Sèvres, le 09 juillet 2025,

A l'attention de Mme Pauline JOUBERT, conductrice d'opérations

Avis de France Nature Environnement Hauts-de-Seine sur la Participation du Public par Voie Electronique (PPVE) sur le projet du Nouveau Garches à Ambroise Paré (NGAP) à Boulogne-Billancourt.

Illustration 1 : Démolitions prévues - Source EI, vol 2 p. 51

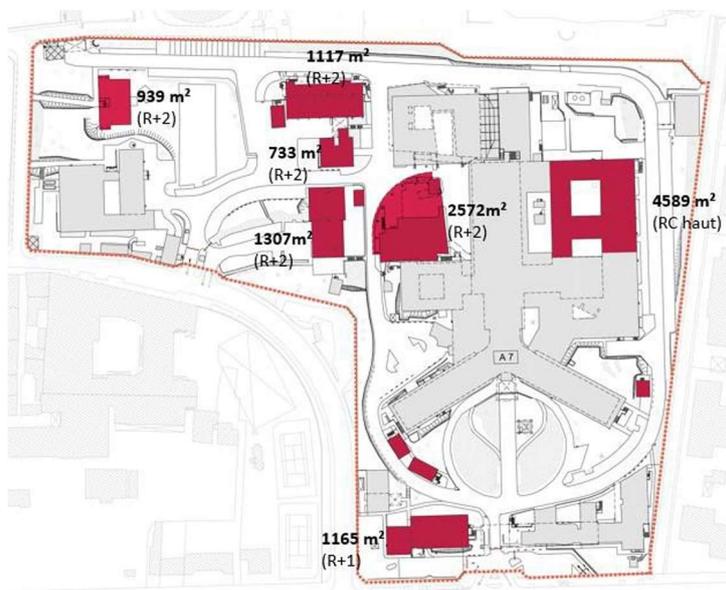
Dans le dossier, les estimations de norias de camions benne lors des phases chantier ne sont pas précises. Pour la phase démolition il est indiqué « *estimée à 1,5 mois, ce qui représente en moyenne 2 camions-benne par heure* ». Soit un total de $152 \text{ h/mois} \times 1,5 = 228 \text{ h} \times 2 \text{ camions} = 456 \text{ camions}$ et chaque jour 14 camions qui sortent et rentrent dans le chantier. Pour la phase construction du bâtiment BAC, il est indiqué « *Les déblais sont estimés à environ 25 000 m³ et seront évacués au cours d'une période d'environ 3 mois, à raison de 4 à 5 camions-benne par heure.* ». Soit un total de $152 \text{ h/m} \times 3 = 456 \text{ h} \times 5 = 2280 \text{ camions}$ et chaque jour 35 camions qui vont sortir et rentrer dans le chantier. Il est précisé plus loin dans le dossier que le volume total des déblais s'élevait à 75 000 m³. Ces imprécisions nous empêchent de faire une étude du trafic de norias et donc d'évaluer l'impact sur la circulation locale sur la période du chantier mais rien que 35 camions benne qui vont et viennent sur la périphérie du site font que le trafic sera souvent encombré.

Question 4 : L'étude d'impact sur le trafic et les déplacements du projet NGAP du dossier ne prend pas en compte les phases chantier. Une nouvelle étude serait à envisager en tenant des norias de camions bennes sur les 8 ans du chantier. De même une nouvelle étude spécifique au stationnement dans la périphérie de l'hôpital semble à réétudier (116 places pour ambulance et 714 pour le personnel pour 3 340 agents attendus).
